鋼船規則 C 編関連（2025 年改正 1）に関する改正の解説

2025 年 12 月付一部改正により改正されている鋼船規則 C 編関連（2025 年改正 1）に関する改正について、その内容を解説する。本改正に伴い、鋼船規則 A 編、C 編、鋼船規則検査要領 A 編、C 編、高速船規則（以上、日本籍及び外国籍船舶用）、旅客船規則、内陸水路航行船規則（以上、外国籍船舶用）が改正されている。なお、本改正は、2026 年 7 月 1 日から適用される。

図2 セメント船における改正前後の梁モデル

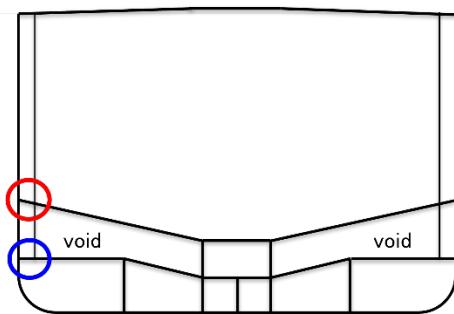
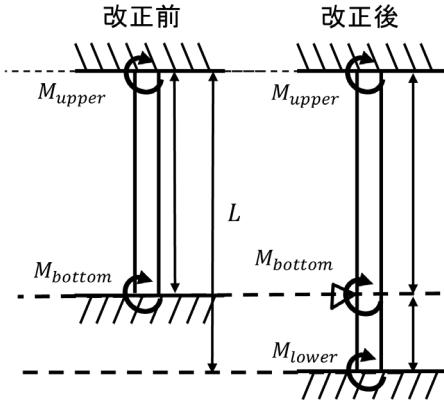
セメント船は、貨物倉底板の下に空所を持つ特有の構造（図1）をしている。従来規則では貨物倉底板との取り合い部を固定端として、両端固定の梁で計算していたが、より実際の構造に即した構造モデルとして、サイドフレームの最下端部を固定端、貨物倉底板との取り合い部を支持点とする新たな梁モデル（図2左）により生じるモーメント M_{bottom} と比較すると、従来規則で生じるモーメントに対し、0.9倍程度となる。この結果から、セメント船における境界条件の係数を1.0から0.9へ変更した。

図 3 波形隔壁の梁モデル

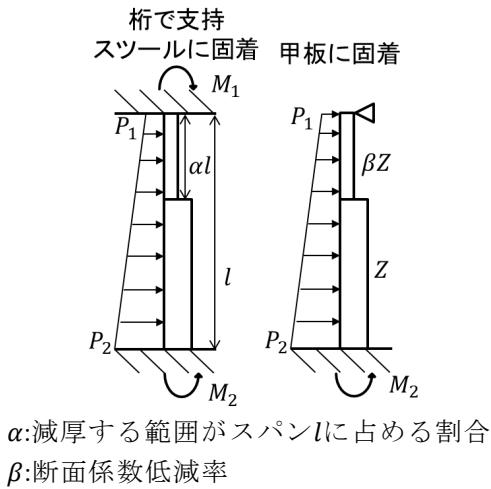
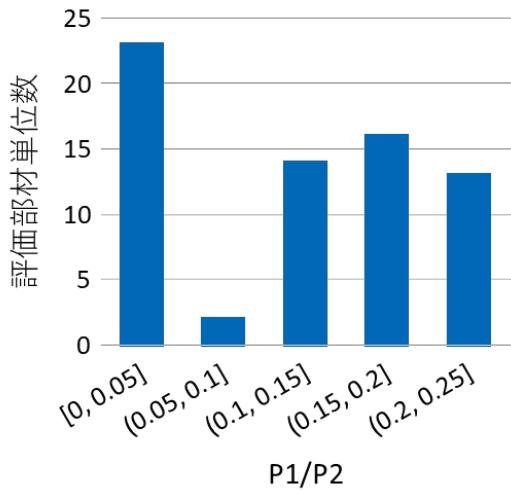
図 3 のような梁モデルを考え、隔壁上部の断面係数を減らしたときの曲げモーメント分布の変化を検証した。検証では、断面係数は隔壁上部の板を薄くすることで減じ、コルゲート形状はそのままとした。複数の実船を調査したところ、上下端の圧力比 P_1/P_2 の値は図 4 に示すようにおよそ 0.25 以下の値となることが判明した。隔壁上部の強度は上下端の圧力比 P_1/P_2 が大きいほど厳しくなるため、安全側の評価となるよう $P_1/P_2 = 0.25$ として検証を行なった。

このような検証結果に基づき、旧 C 編と同様に波形隔壁の上部 1/3 を対象として、スパン l の下端における曲げモーメント $M_{2,0}$ を 75% に減じて要求断面係数を算出することができるよう新たに規定した。

図 5 隔壁上部の減厚による下端曲げモーメント M_2 の変化

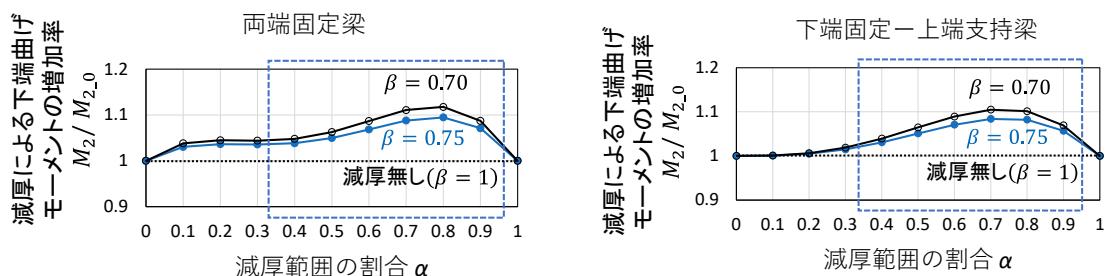
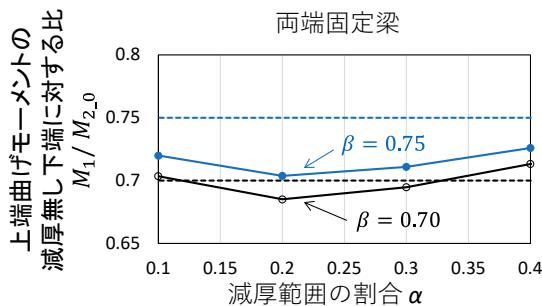
図 3 のような梁モデルにおける曲げモーメントは下端で最大となるため、下端の曲げモーメント M_2 が要求断面係数の基準となる。この下端に生じる曲げモーメント M_2 は、梁が不静定構造であることから、隔壁上部における減厚範囲の割合 α や断面係数低減率 β の影響を受けて図 5 のように変化する。グラフが示すように、減厚範囲がスパン l の上部 1/3 を超えると、下端に生じる曲げモーメント M_2 が減厚をしない場合よりも大きく増加する傾向にあるため、要求断面係数を低減する範囲はスパン l の上部 1/3 に限るものとした。また、隔壁上端に生じる曲げモーメント M_1 も減厚範囲の割合 α や断面係数低減率 β の影響を受けて図 6 のように変化する。なお、ここではスパン上部の曲げモーメントが大きくなる両端固定梁の結果のみを示す。図 6 の青い実線が示すように、隔壁上部の断面係数を 75% に減じたとき、上端に生じる曲げモーメント M_1 は減厚をしない場合の下端曲げモーメント $M_{2,0}$ の 75% 以下となる。したがって、隔壁上部の断面係数を 75% に減じても、上端に生じる応力は下端よりも小さく、安全側となる。

図 7 細長比パラメータ β に応じた各係数の値

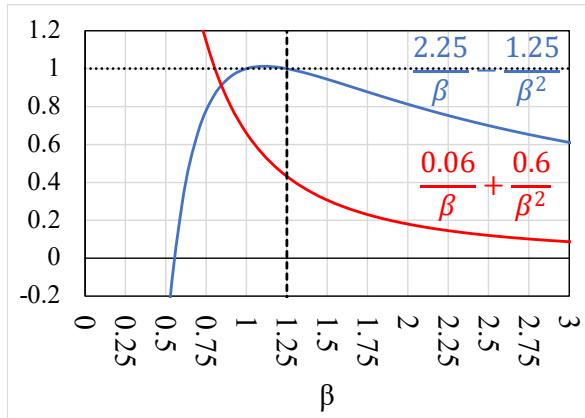
縦式防撓パネルについて座屈影響を考慮して断面性能を考える際、付き板の寸法として、防撓材心距 s に変えて座屈の影響を考慮した有効幅 b_e を使用している（表 4 ①参照）。この座屈影響を考慮した有効幅 b_e を求めるための係数 $\left(\frac{2.25}{\beta} - \frac{1.25}{\beta}\right)$ を細長比パラメータ β についてプロットすると図 7 の青線になる。

ただし、この係数は β が 1.25 より大きい領域を想定して規定している。 β が 1.25 以下の領域は、板厚が厚い場合などであり、基本的に座屈が問題にならないため、座屈影響を考慮した有効幅を求める係数は 1 となる。この、 $\beta \leq 1.25$ における取扱いが一部の要件で明確でなかったことから、明確化を行った。

図 8 横式防撓パネルの変形

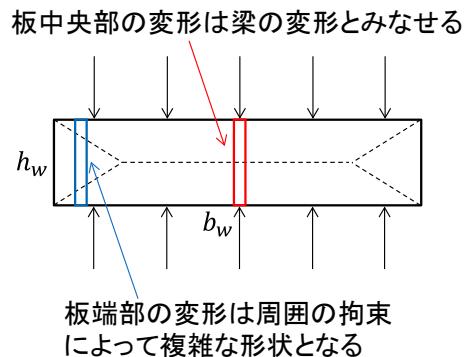
横式防撓パネルの場合、部材により算式は多少異なるが、基本的に二つの項を組合せて座屈による強度低下の影響を考慮している（表 4 ②参照）。図 8 に示すように、板の端部と中央部でたわみ形状が異なることから、第 1 項の係数 $\left(\frac{2.25}{\beta} - \frac{1.25}{\beta^2}\right)$ で板端部の有効性を考慮し、第 2 項の係数 $\left(\frac{0.06}{\beta} + \frac{0.6}{\beta^2}\right)$ で板中央部の有効性を考慮している。ここで、第 1 項の係数は縦式防撓パネルの場合と同じであり、 β が 1.25 以下の領域はこの算式の適用範囲外となる。そこで、新たに β_1 を定義し、第 1 項について β の値に下限値を設けた。

図 9 積付図の例

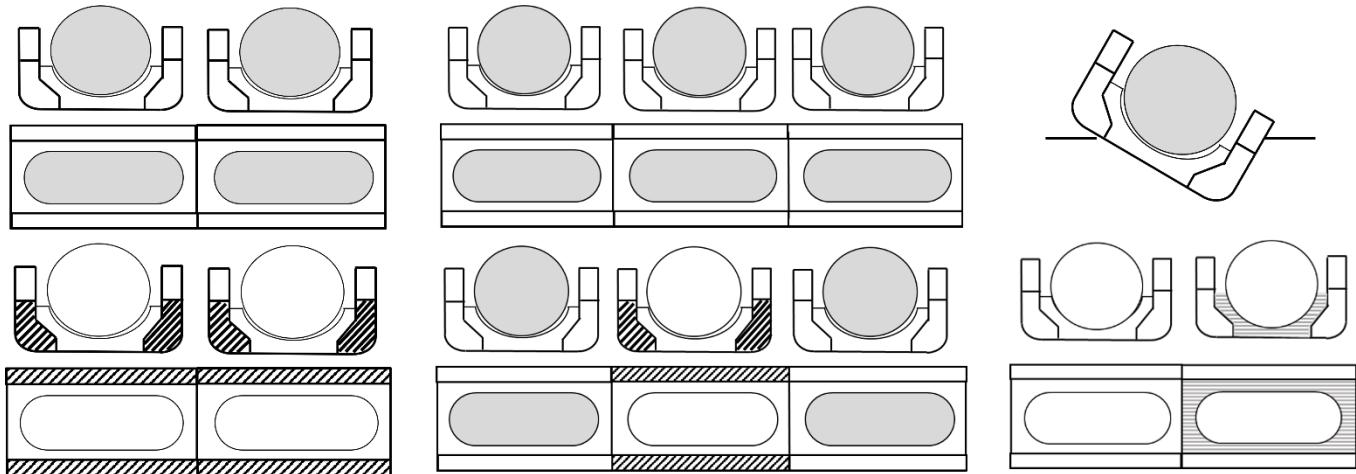
- ・既存船に多く見られる2ホールド型の貨物倉や、30度静的傾斜状態に対応した積付例図を追加（図9）。
